Consulta della Mobilità Ciclistica e della Moderazione del Traffico

Parere scritto sulla progettazione e realizzazione del primo controviale a 20km/h condiviso

10 maggio 2020

La Consulta della Mobilità Ciclistica e della Moderazione del Traffico presenta le sue considerazioni in merito alla progettazione e realizzazione del primo controviale a 20km/h condiviso (piazza Bernini).

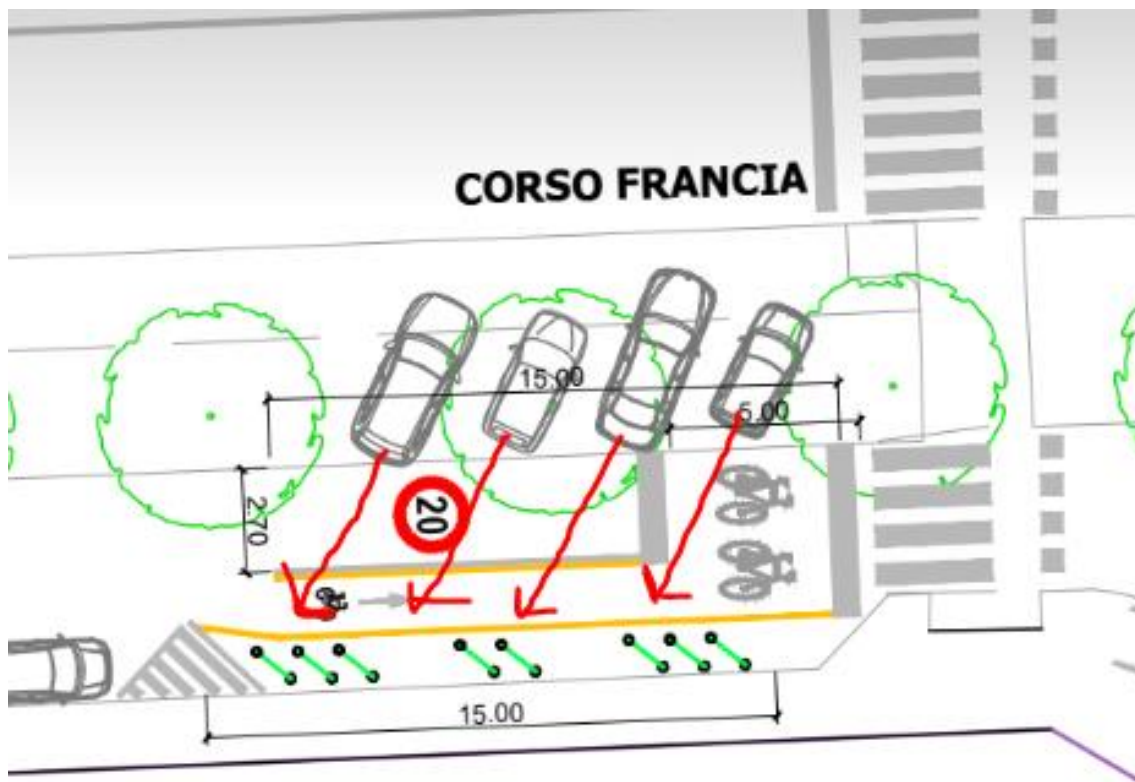
Di seguito le nostre osservazioni per aiutare la ciclabilità nel controviale, ritendendo il solo pittogramma a terra non sufficiente:

-chiediamo se sia possibile inserire l'obbligo di svolta a destra nelle vie laterali ogni due isolati, per evitare il traffico di scorrimento nel controviale.

-una volta per ogni isolato, inserire il divieto di sosta su banchina alberata, lasciando su controviale la **sola sosta in linea alternata su lato sinistro e lato destro**, in maniera tale da creare una chicane naturale che aiuti il traffic calming in maniera fisica, in modo da rendere effettivo il rispetto del nuovo limite di velocità su strada rettilinea.

-**Eliminare sosta in prossimità della casa avanzata:** le auto che procedono in retromarcia invaderebbero lo spazio ciclabile, senza una adeguata visibilità
